**Główny Inspektorat
Ochrony Środowiska**

DZP/414-226/2021/ap

**WNIOSEK DO INSPEKTORA NADZORU BUDOWLANEGO
O ZBADANIE POPRAWNOŚCI INSTALACJI SEPARATORÓW I PIASKOWNIKÓW
WÓD OPADOWYCH I ROZTOPOWYCH W GMINIE ROGOŹNO W PONIŻEJ OPISANYM ZAKRESIE.**

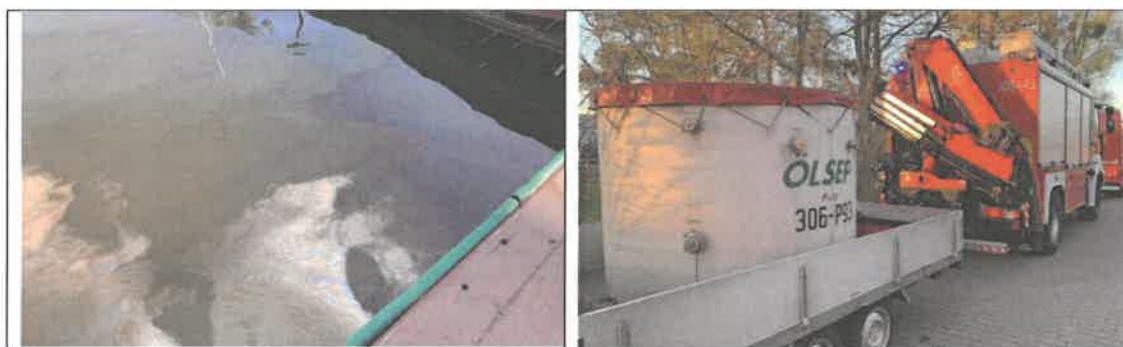
1. Zweryfikowanie, czy przy separatorach o numerach: 8 – rej. Kościelna, 9 – rej. Plac Karola, 10 – rej. SP2, 11 - rej. Kotwica i 12 – rej. Stadionu, odprowadzających wody do jeziora Rogoźno, są zainstalowane zasuwki odcinające dopływ ścieków ze zlewni w przypadku awarii drogowej lub innej przyczyny zanieczyszczenia wód opadowych i roztopowych na odwadnianej powierzchni.

Wymóg zastosowania ww. zasuw zapisany jest w punkcie nr. 3 uzasadnienia pozwolenia wodnoprawnego wydanego przez Starostę Obornickiego nr OS.IV.6341.7.2013 z dnia 15.06.2013r:

Stwierdzamy brak zasuw przy wyżej wymienionych separatorach. Ponadto na schematach technologicznych sieci kanalizacji deszczowej Rogoźna, widocznych na ogólnodostępnych geomapach w sieci internetowej, brak jakichkolwiek informacji na temat zasuw odcinających ścieki w przypadku jakiegokolwiek katastrofy drogowej. Oznacza to, że jakiegokolwiek wydarzenie drogowe związane z przewożeniem substancji zagrażającej środowisku wodnemu spowoduje zanieczyszczenie wód jeziora Rogoźno, podobnie jak to miało miejsce kilka dni temu:

Źródło powyższych zdjęć: FB:OSP Rogoźno z dnia 08.05.2021: „Substancja ropopochodna w Jeziorze Rogozińskim!!!”

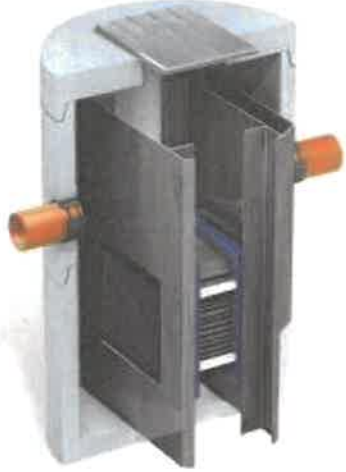
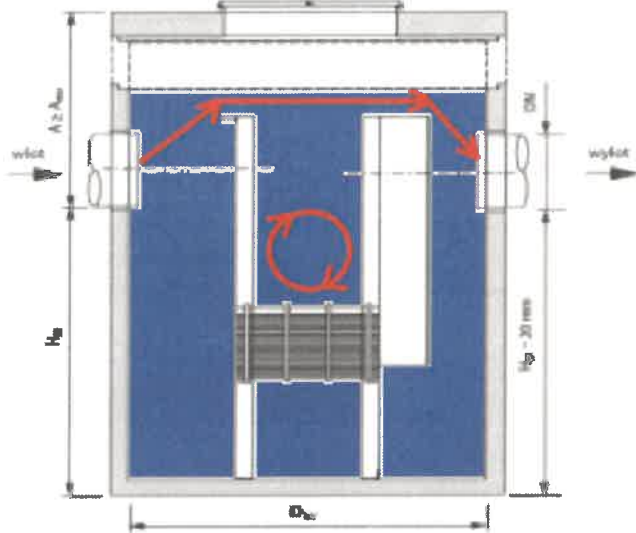
Źródło FB: OSP Rogoźno z dnia 08.05.2021: „Substancja ropopochodna w Jeziorze Rogozińskim!!!
W dniu 8 maja 2021r. około godziny 17:30 na akwenu Jeziora Rogozińskiego w Rogoźnie doszło do niecodziennej sytuacji! Członkowie K. Ż. Kotwica, zauważyli na tafli Jeziora plamę nieznaną substancji, zalegającej przy pomostach Klubu. Następnie o powyższym fakcie powiadomili Dyżurnego SK KP PSP w Obornikach. Dyżurny SK w pierwszej fazie zadysponował do zdarzenia 2 zastępy OSP Rogoźno, 2 zastępy JRG Oborniki oraz zastęp OSP Rożnowo z przyczepką Rat. Chemicznego JRG Oborniki. Po przybyciu na miejsce zdarzenia pierwszych zastępów i rozpoznaniu, okazało się, że na miejscu zdarzenia zalega plama nieznanego pochodzenia o zapachu substancji ropopochodnej na powierzchni 500m2 jeziora. KDR poprosił SK o zadysponowanie na miejsce zdarzenia Oficera Operacyjnego Powiatu oraz Specjalnej Grupy Ratownictwa Chemicznego. Po przybyciu na miejsce zdarzenia kolejnych SiŚ (Oficer Operacyjny i Pluton Rat. Chem.) pobrano próbki substancji do badania laboratoryjnego. Po zbadaniu próbki, okazało się, że nastąpił wyciek oleju napędowego do jeziora z nieustalonego dotąd miejsca. Strażacy z Specjalistycznej Grupy Ratownictwa Chemicznego przy użyciu sprzętu pływającego Klubu Żeglarskiego, przystąpili do neutralizacji zagrażającej substancji. Zagrożenie zostało usunięte około godziny 21.”

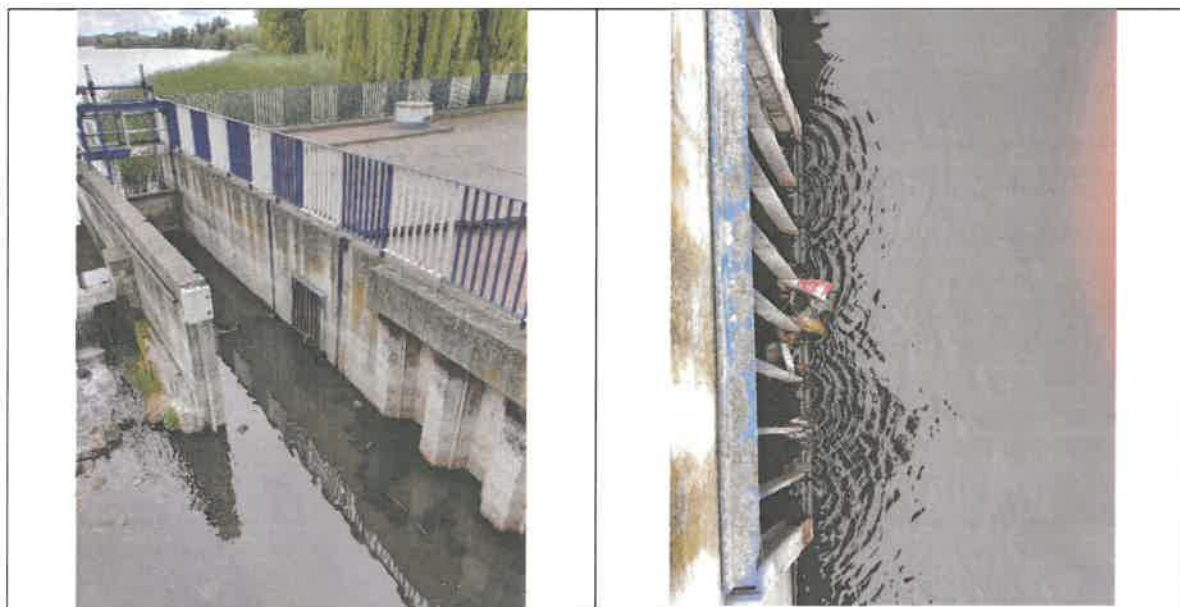
7. Zweryfikowanie, czy separatory są przystosowane do zmienionego charakteru nawierzchni poszczególnych zlewni. Od momentu ich zainstalowania na przełomie 2013/2014 roku wiele ulic znajdujących się w zlewni separatorów zostało utwardzonych. Także utwardzono w 2018 roku powierzchnię Placu Karola Marcinkowskiego. Wcześniej te obszary stanowiły bufor dla wody opadowej, zarazem zwiększając retencję. Teraz te obszary stanowią nieprzepuszczalną barierę, a woda opadowa odprowadzana jest systemem kanalizacji przez separatory do jeziora Rogoźno i następnie do rzeki Welny. Powoduje to znacznie większy przepływ wody przez separatory w porównaniu do okresu ich instalacji. Ponadto, zwiększona ilość wód opadowych spowodowana jest również podłączeniem do kanalizacji w ostatnich latach wielu rur spustowych z rynien dachów domów.

W specyfikacji separatora lamelowego ESL typoszereg producent Ecol-Unicon zastrzega, że wysoka sprawność urządzenia (zatrzymanie > 99% ropopochodnych) nastąpi przy przepustowości nominalnej Q_{nom} . Przy przepustowości maksymalnej Q_{max} , która jest 10-cio krotnie większa od nominalnej producent jedynie zapewnia, że nie ma niebezpieczeństwa wyplukania zgromadzonych zanieczyszczeń.

Poniższa tabela prezentuje przykładowe kratki kanalizacyjne w centrum Rogoźna w latach 2019, 2020 oraz 2021 oraz przykłady zanieczyszczeń, które się do nich przedostają i „zapychają” lamele w separatorach wód opadowych i roztopowych.
